STUDIO DI COMPATIBILITÀ IDRAULICA A CORREDO DELLA REALIZZAZIONE DI UN IMPIANTO FOTOVOLTAICO NEL COMUNE DI MONTALTO DI CASTRO (VT)

PROPONENTE: SF CELESTE SOLARE

**Studio di compatibilità idraulica
INTEGRAZIONI**

Il presente elaborato è stato redatto in risposta alla nota Prot. n. 8918 emessa dal Consorzio di Bonifica Litorale Nord il 01/06/2021 nella quale si richiedevano alcune integrazioni nell'ambito all'approvazione del progetto “intervento di impianto fotovoltaico a terra Montalto Prato Solare della potenza di circa 14 MWp connesso alla Rete MT E-distribuzione, ubicato nel Comune di Montalto di Castro, Provincia di Viterbo in località Prataccione e Caprarecce”, per il quale è stato elaborato uno studio di compatibilità idrologica e idraulica a firma dello scrivente di cui il presente documento costituisce integrazione ed è da considerarsi parte integrante. Al fine di potere esprimere il parere di competenza sul progetto relativo alla realizzazione di un parco fotovoltaico sito nel Comune di Montalto di Castro (VT) il Consorzio di Bonifica Litorale Nord ha richiesto la trasmissione della seguente documentazione integrativa per la parte dello studio di compatibilità idrologica

Fig. 4: Schema modello Stato attuale nel software SWMM.

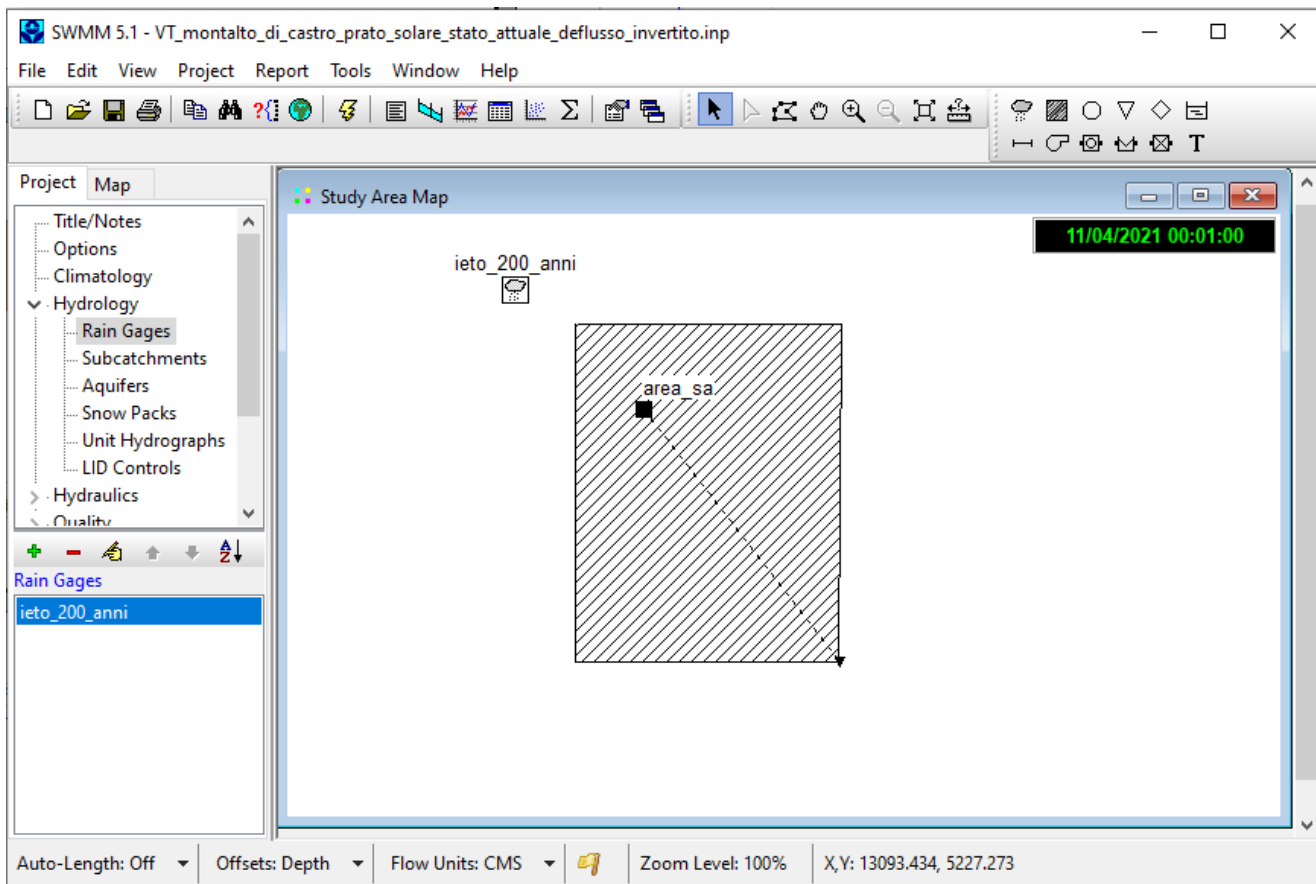
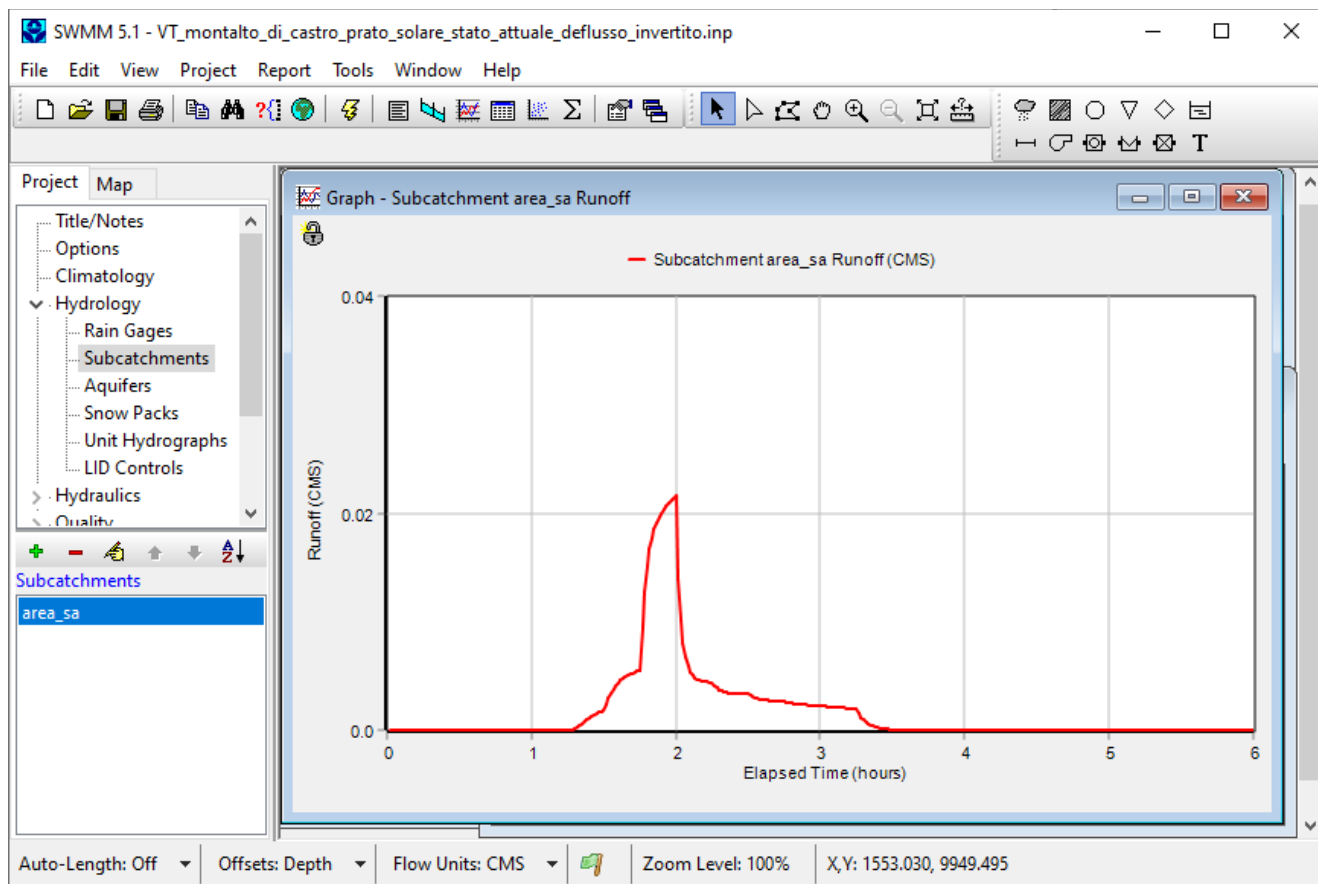
- *progetto definitivo delle vasche di laminazione o sistemi simili per la raccolta delle acque meteoriche e il successivo graduale sversamento nei fossi demaniali, tarato nel principio dell'invarianza idraulica (elaborati grafici con indicazione delle quote assolute e dimensioni, del diametro della tubazione di raccordo e dello stesso punto di scarico ed il dimensionamento del tubo di controllo flusso, ecc.);*

Dai risultati ottenuti è emerso che il valore massimo di portata che si genera alla sezione di chiusura del sistema è pari a circa 0.0216 mc/s mentre i volumi totali defluiti sono pari a 36.912 mc.
